Référence : S2016-12-1641

Monsieur Joseph LAIGRE
Maire délégué d'Arthon-en-Retz
Hôtel de Ville
1 rue de Pornic
Arthon-en-Retz
44320 CHAUMES-EN-RETZ

Objet : Avis sur le projet arrêté de PLU

• **La Boizonnière (zone Ub)**

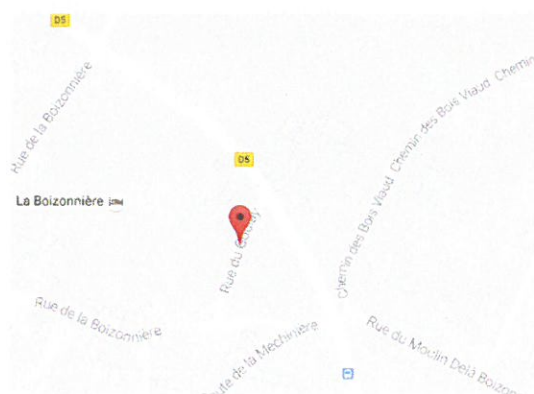
Le débouché de la rue du Goulay sur la RD 5 s'effectue en sortie de courbe.

Le virage, ainsi que l'arbre planté dans le triangle de visibilité, constituent, comme le montre la photo ci-dessous :

- Un masque pour la visibilité, tant pour les usagers en provenance de « Haute Perche » qui ne percevront les véhicules à l'arrêt de la rue du Goulay sur la RD 5, qu'au dernier moment
- Que pour ces derniers qui s'engageront sur la RD 5 sans voir si des véhicules arrivent sur la gauche, créant ainsi un risque de conflit potentiellement accidentogène.

Aussi, il vous est proposé une solution alternative consistant à fermer la sortie de la rue du Goulay et à renvoyer les véhicules sur la rue de la Boizonnière dont le débouché sur la RD 5 est satisfaisant.
